**Betreff:** WG: Storchenring 61 planung  
**Anlagen:** IMG\_20220701\_164719.jpg

**Von:**  
**Gesendet:** Freitag, 1. Juli 2022 16:55  
**An:** Heskamp, Hildegard  
**Betreff:** Storchenring 61 planung

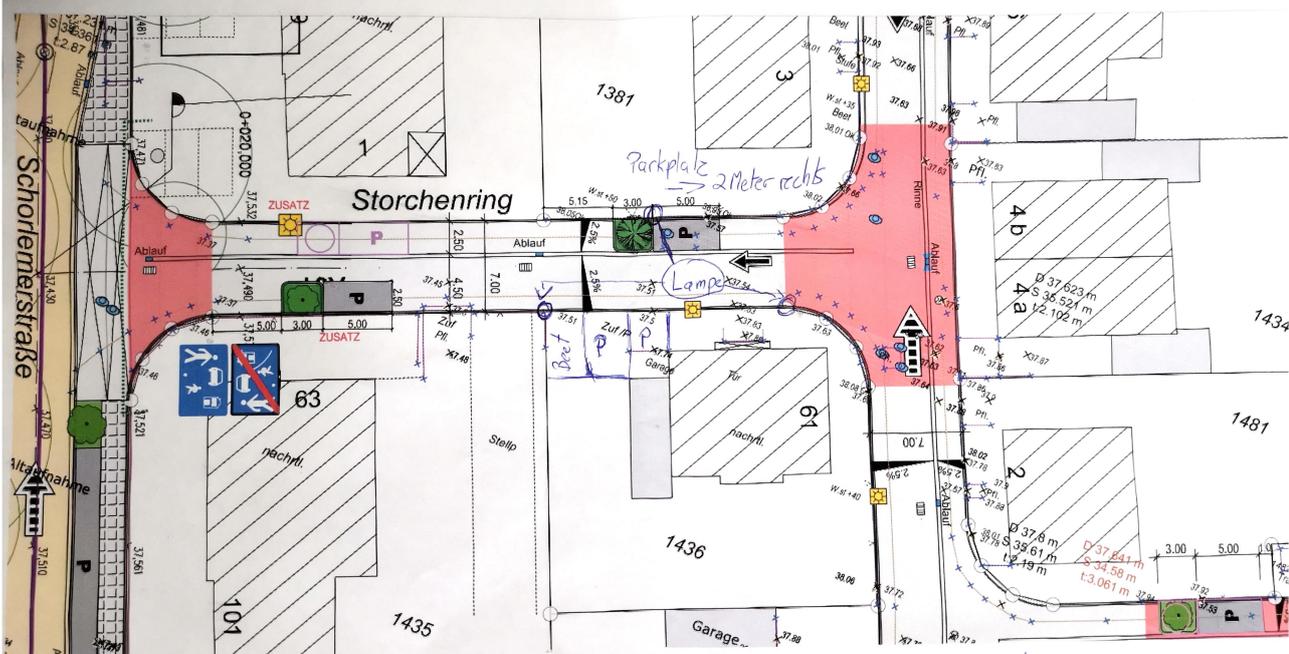
1. Parkplatz so wie er aktuell geplant ist stört uns bei der ein und Ausfahrt. Desshalb Vorschlag Parkplatz 2 Meter nach rechts zu verschieben und ebenfalls das Beet abzurunden.

Sollte das nicht möglich sein bitte den Parkplatz umplanen an eine andere Stelle im baugebiet. Oder komplett weg. So wie er z. B. Im ersten Entwurf geplant war hatte er niemanden gestört. Vielleicht ziehen sie diese Option in Betracht und gehen auf den Ursprungsplan zurück.

2. Beleuchtung bitte umplanen entweder auf die gegenüberliegende Seite, oder an die grundstücksgrenze zu Hausnummer 63 oder an den Anfang des roten kreuzungsbereichs siehe Foto.

- ① Parkplatz 2 meter nach rechts verschieben, Parkplatz stört uns bei der Ein und Ausfahrt. Ebenfalls das Beet abdrängen. Alternativ Parkplatz woanders planen
- ② Lampe verschieben in die 3 vorschläge die eingezeichnet sind.
